**Modulo per la presentazione delle osservazioni per i piani/programmi/progetti sottoposti a procedimenti di valutazione ambientale di competenza statale**

ID: Messa in produzione del Pozzo Pergola 1, realizzazione dell'Area Innesto 3 e posa delle condotte interrate di collegamento

Proponente: ENI S.p.A.

ID Codice procedura (ID\_VIP/ID\_MATTM): 9449

**Figura 8-1 Interferenze tra l'opera in progetto con le aree di "Pericolosità Idraulica"**

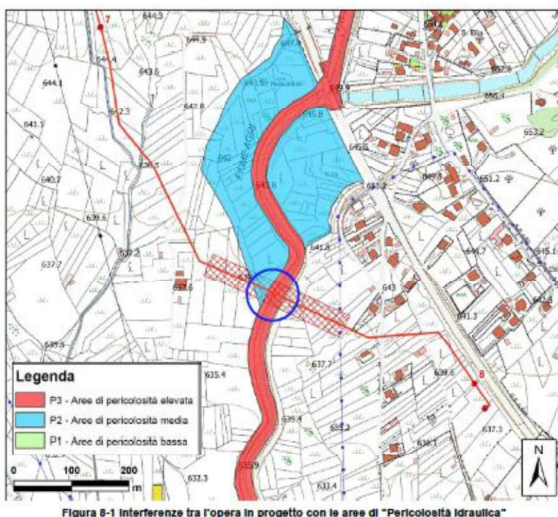
3. Lo studio idraulico in moto permanente non mostra come risultati la rappresentazione delle aree di pericolosità idraulica che andrebbero confrontate con quelle estratte dal PGRA (per la quale si riporta un immagine estratta dalla relazione in oggetto) in modo da verificare quale sia la situazione più cautelativa in riferimento all'interferenza con l'opera di progetto.

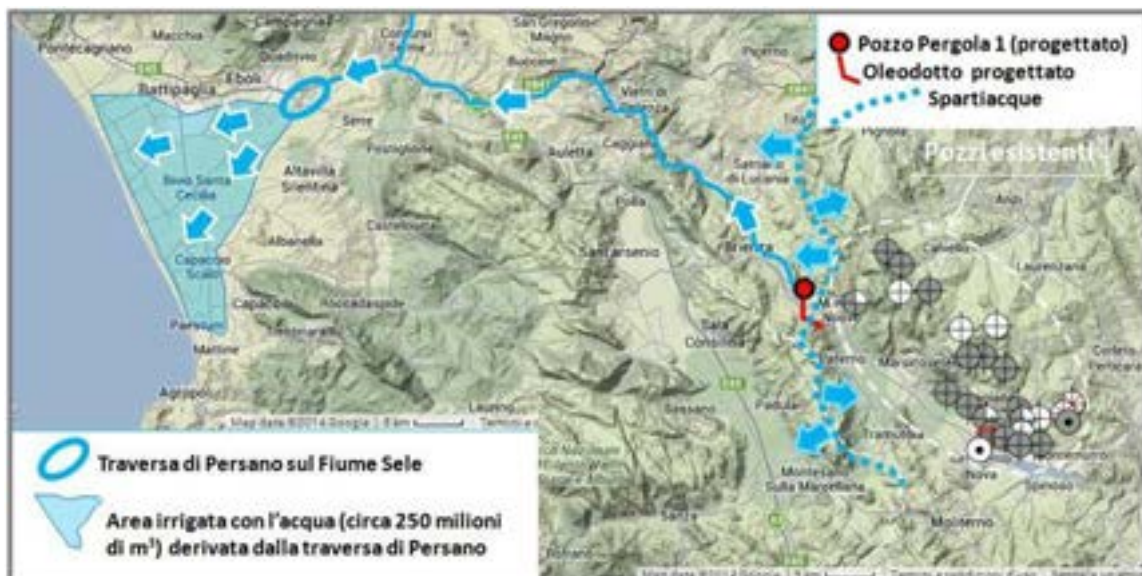
Il tracciato dell'oleodotto Pergola 1, ubicato nei bacini idrografici del Fiume Sele e del Fiume Agri, **attraversa le aree di ricarica delle idrostrutture Sistema Santino e Sistema Occhio, che alimentano importanti sorgenti dell'area (Fig. 6).** E' noto che **le aree di ricarica degli acquiferi sono molto vulnerabili all'inquinamento**, poiché caratterizzate da terreni permeabili che si lasciano attraversare non solo dalle piogge e dalle acque dello scioglimento delle nevi, ma anche da eventuali fluidi inquinanti che poi vengono veicolati nelle falde acquifere. Un eventuale inquinamento causerebbe danni ingenti alla preziosa risorsa acqua, in considerazione della perdita della risorsa, dei costi delle bonifiche delle falde acquifere, dei lunghi tempi di intervento e dei risultati non certi. Non a caso **le aree di ricarica degli acquiferi rientrano nelle aree da perimetrare e tutelare nell'ambito del Decreto Legislativo 152/2006 che all'art. 94 disciplina l'individuazione e la definizione delle Aree di Salvaguardia delle Acque destinate al consumo umano**, delegando le Regioni alla definizione delle direttive e delle linee guida per la perimetrazione delle stesse.

Fig. 15 - Carta delle frane nell'area di Marsico Nuovo con il tracciato dell'oleodotto Pergola 1.

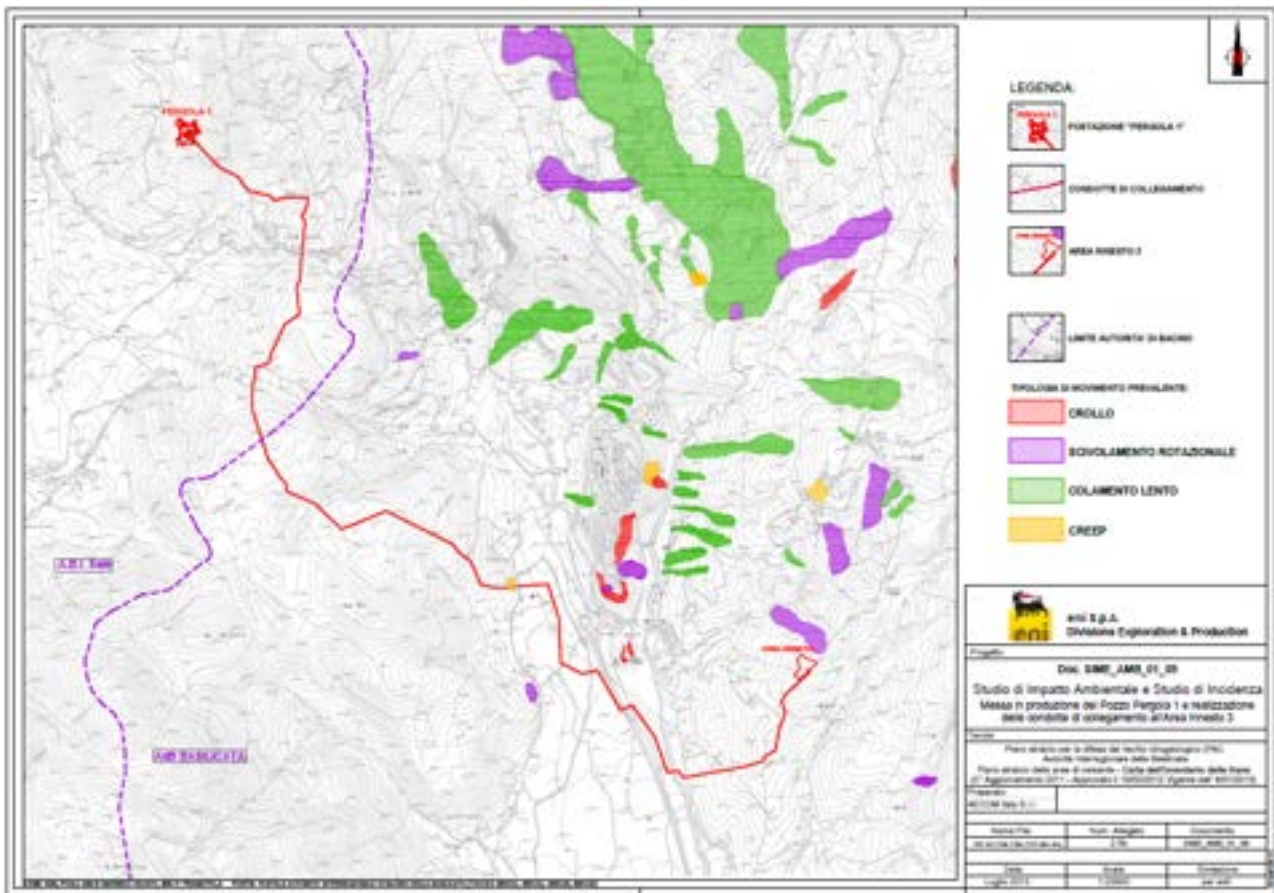
Il tracciato dell'oleodotto Pergola 1 attraversa per un breve tratto una zona a rischio di frana moderato (R1), caratterizzata da un colamento superficiale lento del terreno (*creep*). A circa 160 m a Nord-Est e a circa 220 m a Sud-Ovest del tracciato sono presenti, rispettivamente, una zona a rischio molto elevato (R4) caratterizzata da crollo e una zona a rischio medio (R2) caratterizzata da una frana a scivolamento traslazionale. A circa 50 m di distanza in direzione Nord-Est è presente una zona a rischio elevato (R3) caratterizzata da una frana a scivolamento rotazionale (Fig. 15).

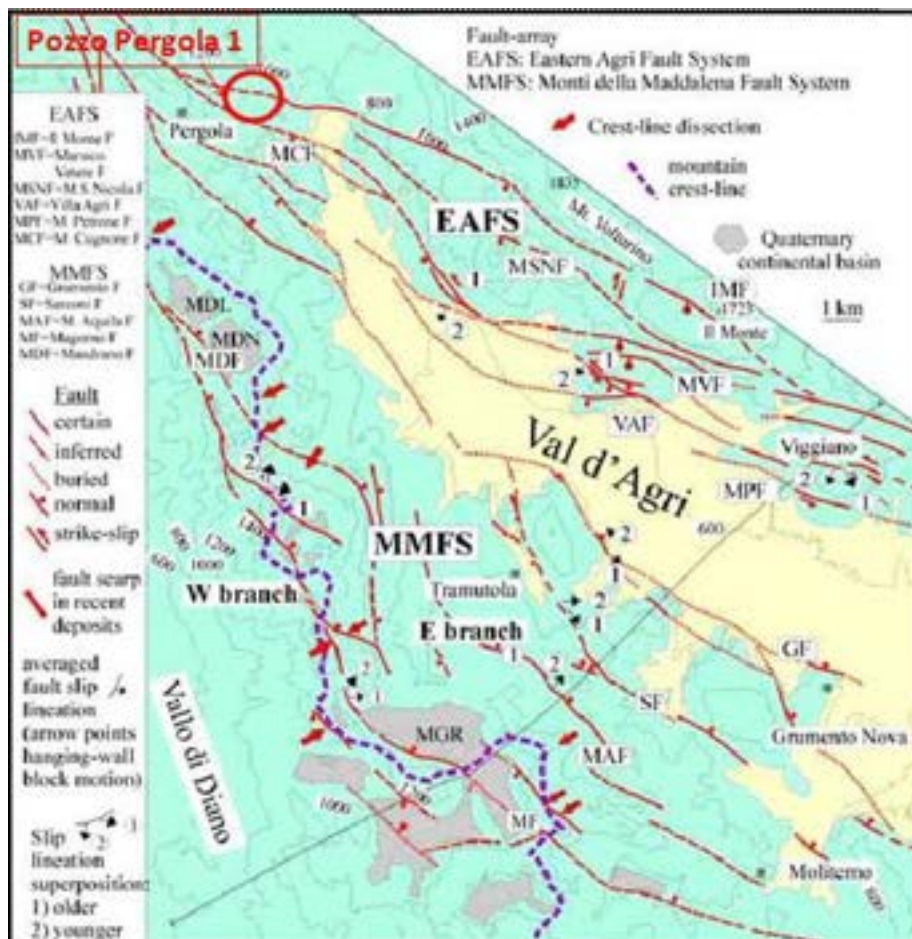
Il Pozzo Pergola 1 e il tracciato dell’oleodotto sono ubicati nell’area di convergenza dei due sistemi di faglia principali dell’Alta Val d’Agri (Figg. 18, 19): il sistema di faglia dei Monti della Maddalena (MMFS) e il sistema di faglia Agri orientale (EAFS). Dal confronto della carta morfostrutturale di Ferranti *et al.* (2007; Fig. 18) e della carta dell’ENI (Fig. 20) si evidenzia che **il tracciato dell’oleodotto Pergola 1 attraversa almeno 8 faglie**. Il sistema di faglie MMFS dall’area di Pergola si estende per 25 km fino all’area di Grumento, e proprio a Nord di Pergola sembra unirsi al sistema di faglie EAFS. **Evidenze scientifiche indicano che sono le faglie del sistema MMFS intorno a Pergola ad essere attive e sismogenetiche, cioè generatrici di terremoti**.

**Fig. 23 - La linea blu individua la fascia di territorio a cavallo delle faglie sismogenetiche della Valle del Melandro e dell'Alta Val d'Agri, che durante l'evento del 1857 fu interessata da spostamenti verticali lungo i contatti tra rocce diverse.**

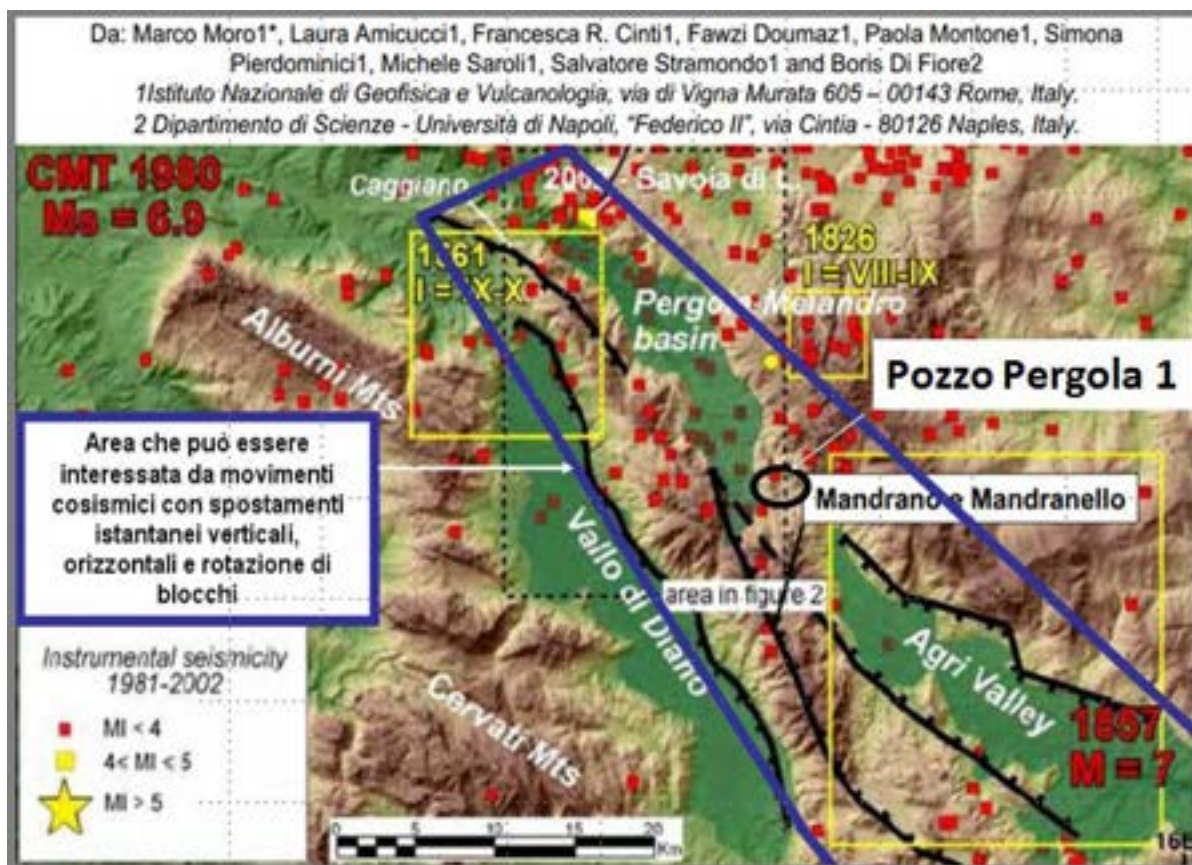
La rotazione di blocchi o lo spostamento verticale ed orizzontale tra blocchi contigui, come verificato in aree colpite da violenti sismi recenti, interessano tutta l'area epicentrale **ed è fortemente prevedibile che possano interessare l'area dove sono ubicati gli impianti e le tubazioni previsti dal progetto del Pozzo Pergola 1 e determinare seri inconvenienti alle tubazioni infisse nel sottosuolo.**

Come si è verificato in aree epicentrali, le fratture superficiali con spostamenti verticali dei blocchi e la rotazione degli stessi blocchi rocciosi aventi spessore di centinaia e migliaia di metri **potrebbero provocare danni o rotture delle tubazioni infisse nel sottosuolo, come avvenuto a seguito del terremoto del 2001 nell'area vicina a Qinghai-Xinjiang, Cina** (Figg. 24, 25, 26). Le ricostruzioni effettuate circa il sisma del 1857 hanno evidenziato che esso si esplicò con una direzione da Nord-Ovest a Sud-Est proprio verso il sito del Pozzo Pergola 1. **I problemi gravi si avrebbero in fase di produzione di idrocarburi, con sicure rotture delle tubazioni e fuoriuscita di fluidi nel sottosuolo ed in superficie, in corrispondenza delle discontinuità delle caratteristiche geomeccaniche del substrato, E' evidente che se attraverso tali tubazioni stanno circolando idrocarburi si possono avere dispersioni nel sottosuolo e in superficie, che potrebbero inquinare gravemente ed irreversibilmente le falde idriche ed inquinare la superficie del suolo e le acque di ruscellamento che defluiscono verso la traversa di Persano o verso il Fiume Agri, con inimmaginabili danni ambientali e danni alle falde idriche.**
